Cet avis de sécurité contient des informations importantes pour la sécurité des patients et pour une utilisation sûre d'exoplan, notre logiciel de planification implantaire et de conception de guides chirurgicaux.

Référence interne d'exocad : n°278955

Avis de sécurité n°278955 relatif à Camlog Sleeve Library

Illustration 1 : Schéma comparant la distance entre le manchon, l'implant et le forage pour un manchon mal positionné (à gauche) et correctement positionné (à droite).

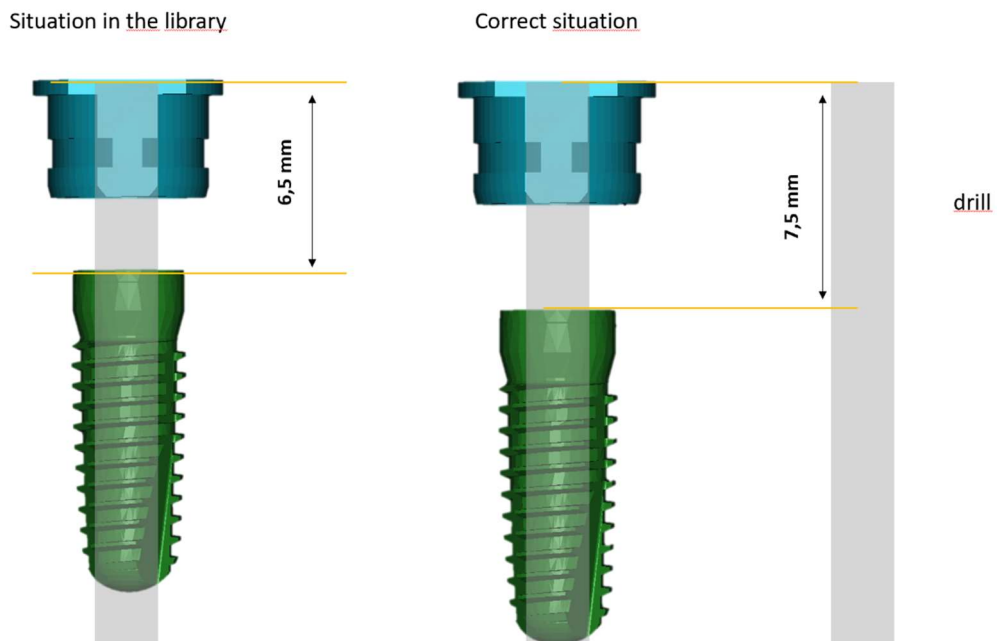
Bibliothèques concernées : Le problème est dû d'une information erronée sur la distance contenue dans les bibliothèques CAMLOG_sleeve et Steco_StecoGuide_Compatible_Camlog_sleeve, suggérant l'emploi d'un manchon chirurgical résultant en un forage 1 mm plus profond que prévu.

Pendant une mise à jour des données utilisées dans une bibliothèque livrée avec *exoplan* ou téléchargeable sur site d'*exocad*, il a été observé que l'utilisation d'une combinaison spécifique d'implant, de manchon et de foret chirurgical peut donner lieu à un forage 1 mm plus profond que prévu.

- 4) De nouvelles versions des bibliothèques CAMLOG_sleeve et Steco_StecoGuide_Compatible_Camlog_sleeve ont été publiées. Les utilisateurs peuvent les télécharger et les installer.

- 1) Ne pas utiliser les bibliothèques affectées (voir le paragraphe « Bibliothèques concernées » ci-dessus)
- 2) Télécharger les nouvelles bibliothèques sur <https://exocad.com/integration/exoplan-library-integration> ou utiliser *Library Manager* d'exocad depuis *exoplan*

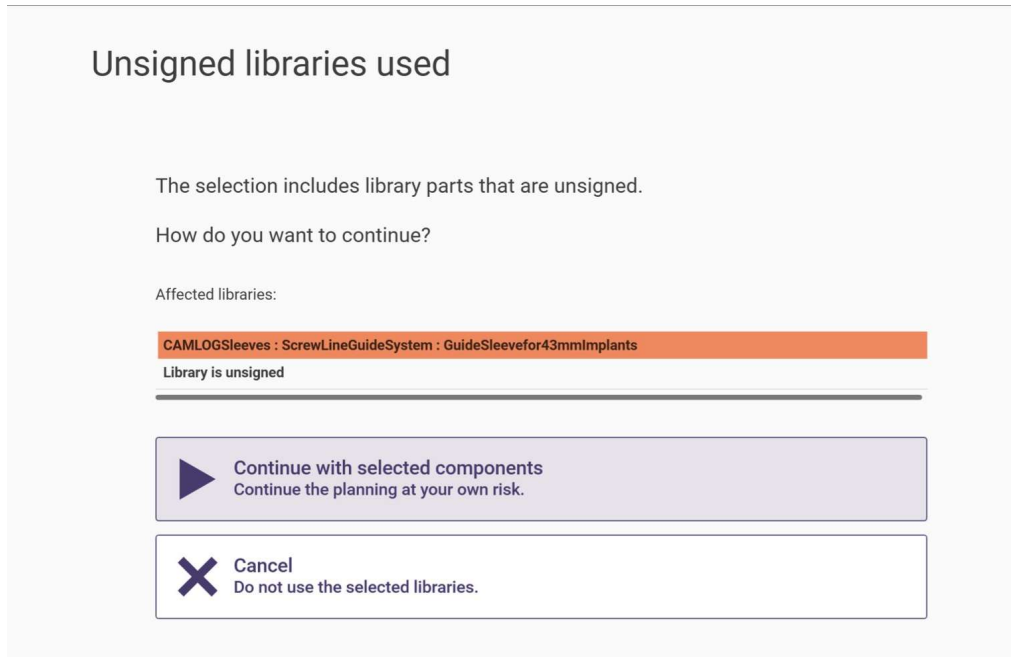
- 2) En conséquence de la mise sur liste noire, si un utilisateur tente de sélectionner un composant dans la bibliothèque affectée, il reçoit un message indiquant que la bibliothèque choisie du manchon est marquée comme « non signée » (voir illustration 2) et elle ne doit plus être utilisée. Ce message apparaît aussi bien lorsque l'utilisateur sélectionne la bibliothèque mise sur liste noire qu'avant la génération des données de planification implantaire et du guide chirurgical. Les utilisateurs recevant cet avertissement doivent cliquer sur « Annuler » et non pas sur « Continuer ». En cliquant sur « Continuer », ils le font à leurs propres risques.

Illustration 3 : Message indiquant une bibliothèque non-signée pour une bibliothèque de manchon CAMLOG®/StecoGuide sur liste noire, quand l'utilisateur ouvre une scène contenant déjà une bibliothèque concernée.

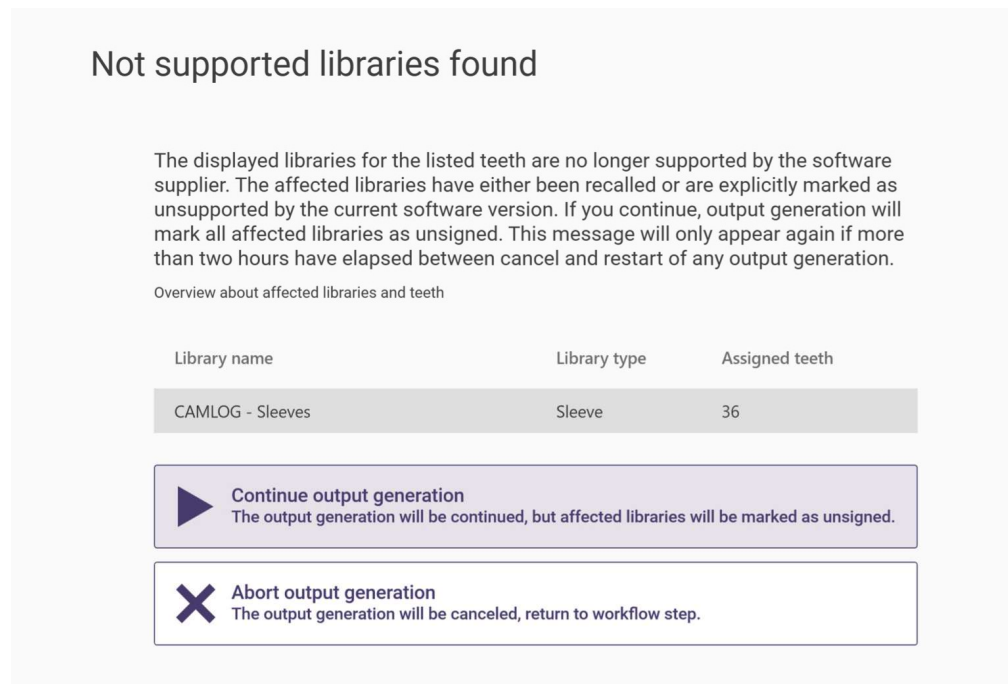
- 3) Si un fichier de scène de planification d'implant (fichier contenant toutes les informations sur une scène de planification ou de conception, par exemple, l'état du flux de travail, les objets de la scène) est chargé dans *exoplan* et qu'il a précédemment utilisé la bibliothèque du manchon mise sur liste noire dans la planification du placement d'implant, un message d'avertissement apparaît pour informer l'utilisateur de la bibliothèque non signée (voir illustration 3).
